## BAB VI

### EVALUASI RANCANGAN

#### 6.1. Penerapan Uji Desain

**Gambar 6.3: Layout Lahan Parkir**

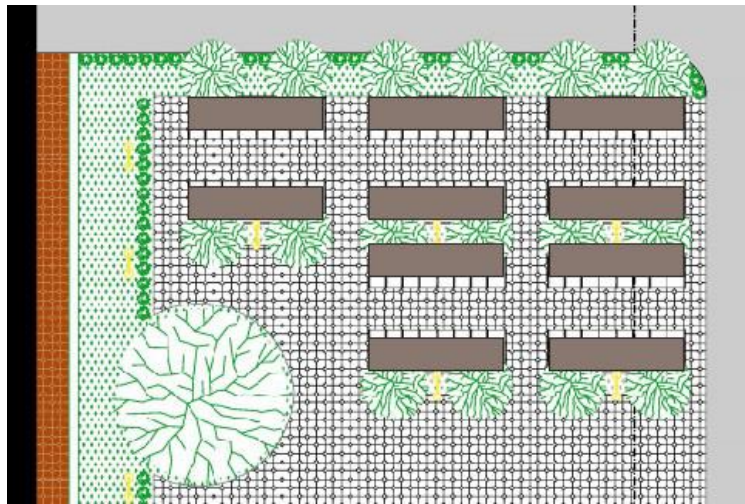
Pada bagian lahan parkir motor, responden menyarankan agar diberi pergola sebagai naungan.

**Gambar 6.6: Rekomendasi Atap Ruang Produksi**

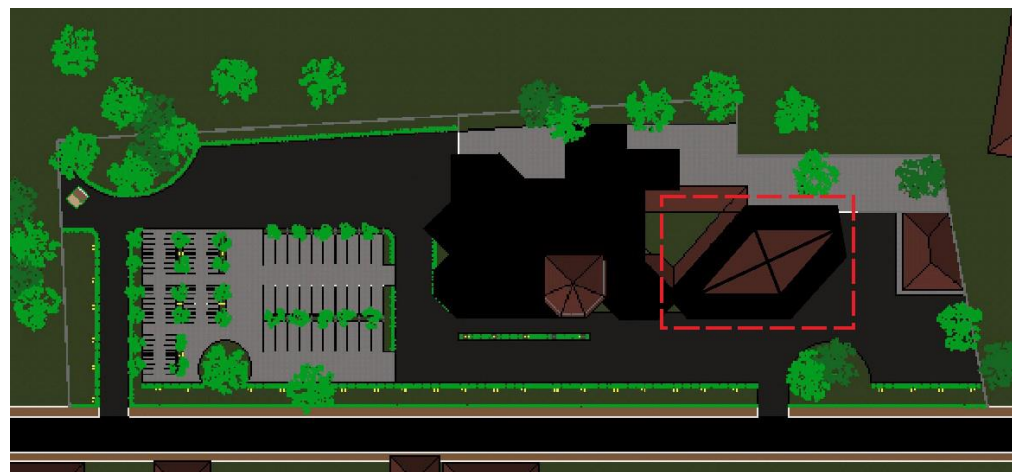
Mempertimbangkan konstruksi struktur *truss*-nya, maka bentuk atap bagian ruang produksi disarankan untuk disederhanakan. Sehingga penulis merekomendasikan perubahan atap yang awalnya berbentuk poligon menjadi berbentuk piramid.
